むれ
通学路対策図(牟礼小学校①)

む れ
通学路対策図(牟礼小学校②)

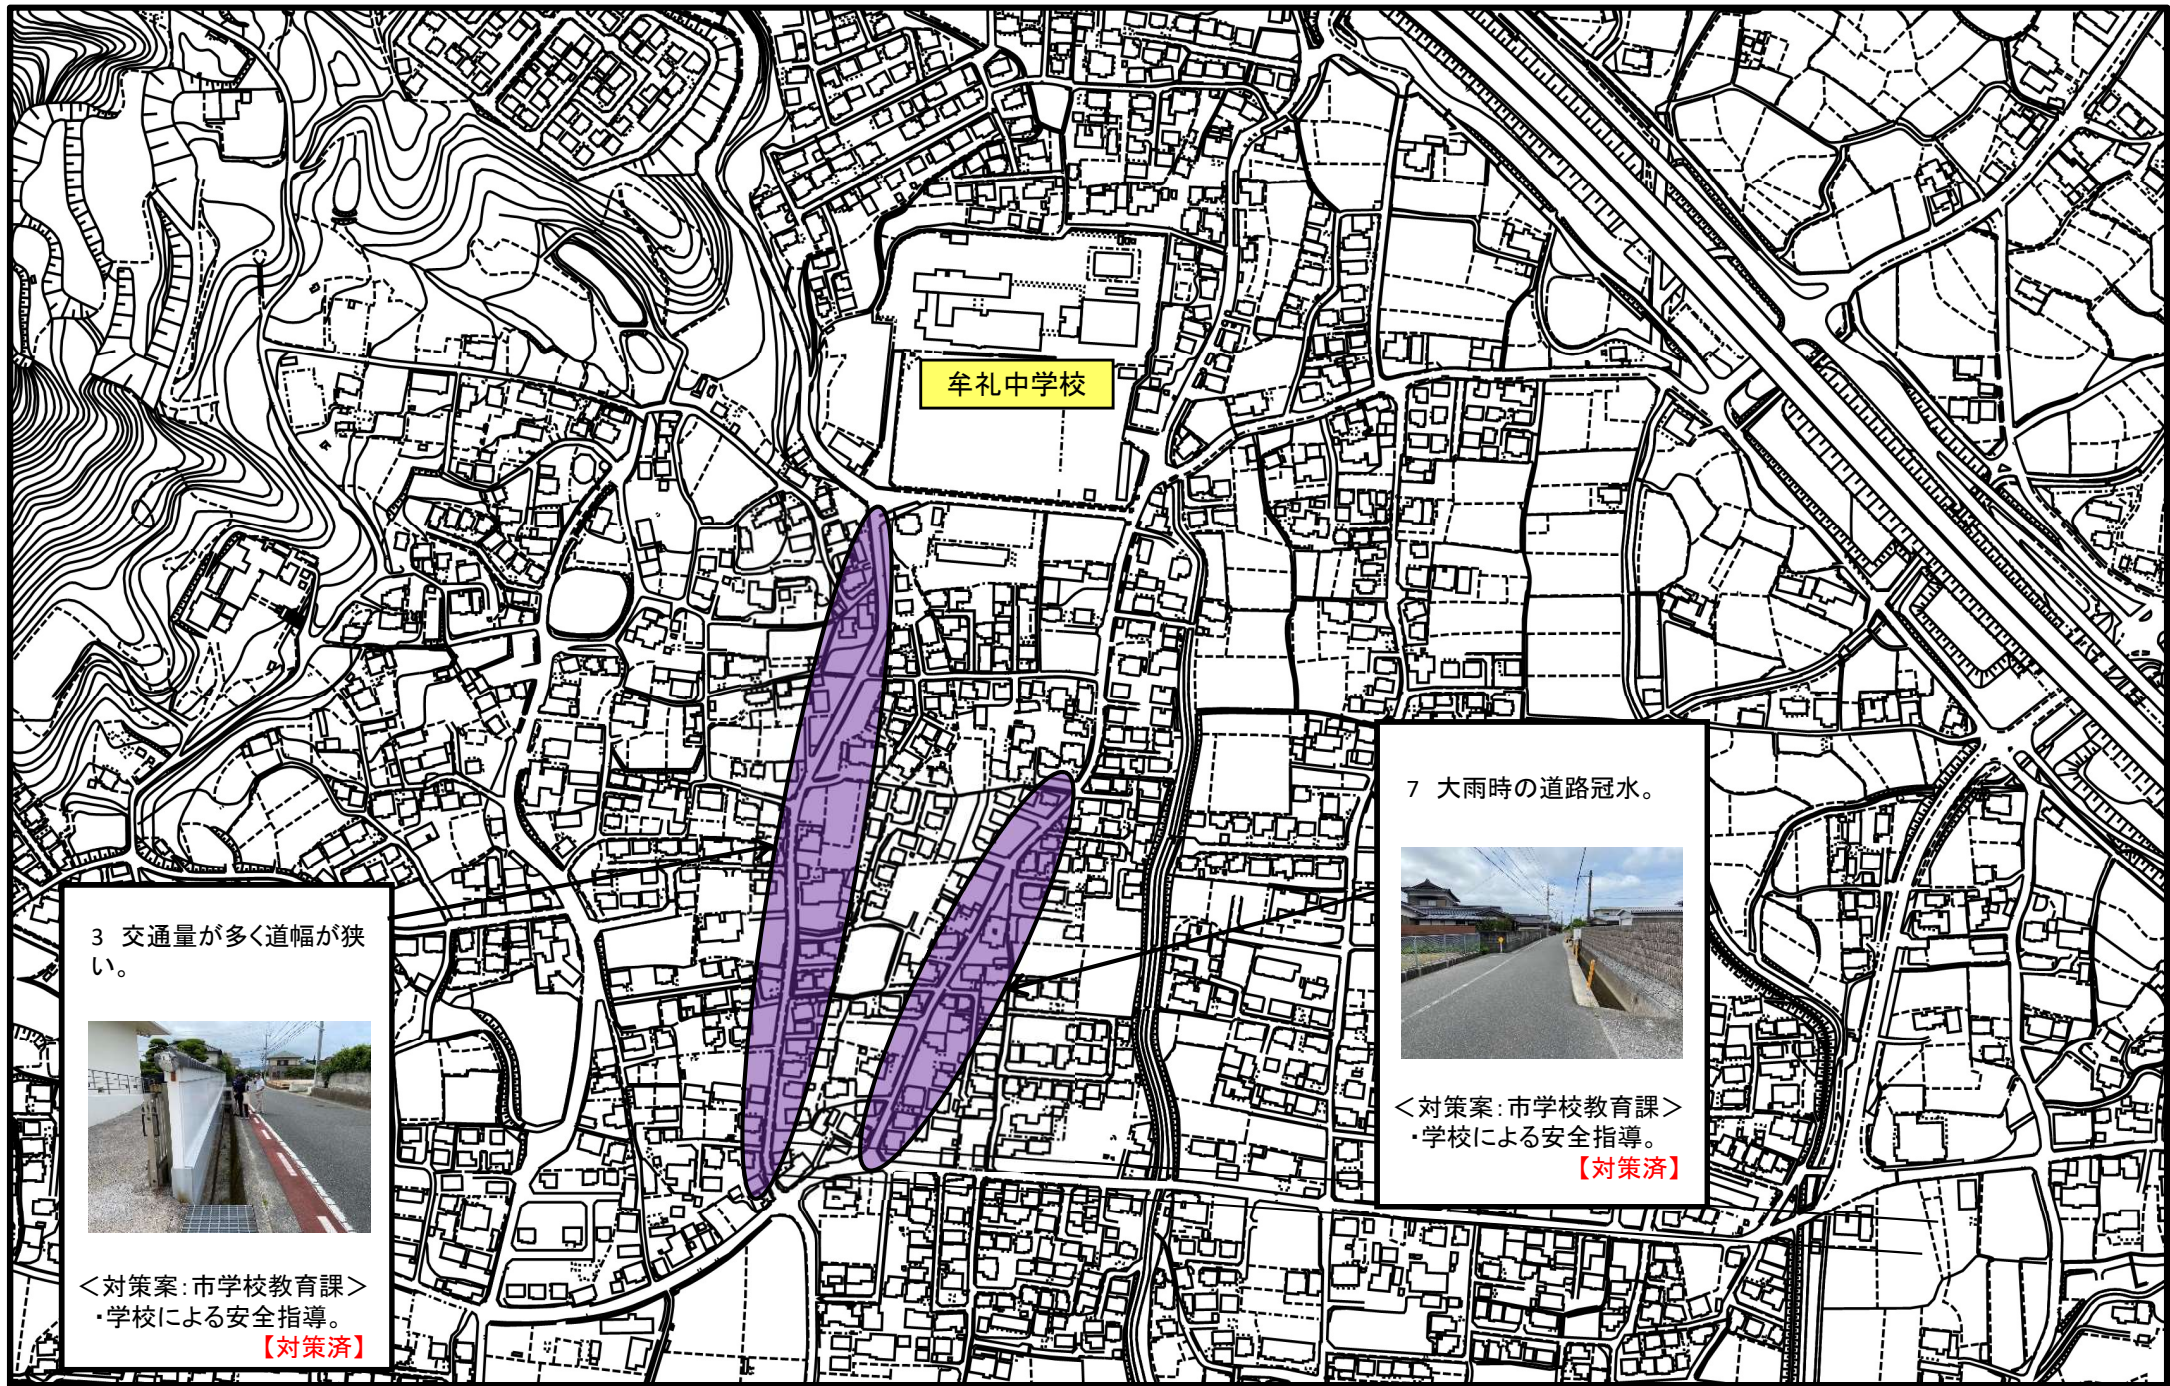
4 アパートのブロック塀が
高いので、死角になって
いる。

6 野良犬が出没する。

5 横断歩道がない道を渡
る。

＜対策案:道路課＞
・カーブミラーの設置は
電柱管理者により設置
不可。
・ブロック塀沿いの路側
帯設置(外側線)を検討。
＜対策案:防府警察署＞
・停止線を補修し車両停
止場所を明確化

＜対策案:市学校教育課＞
・保健所等の関係機関に
情報共有。【対策済】
＜対策案:防府警察署＞
・野良犬等の徘徊時は
110番通報するように
教示。地域、生活安全部
門に情報提供する旨を
説明 【対策済】

＜対策案:市道路課＞
・横断指導線の設置を
検討。
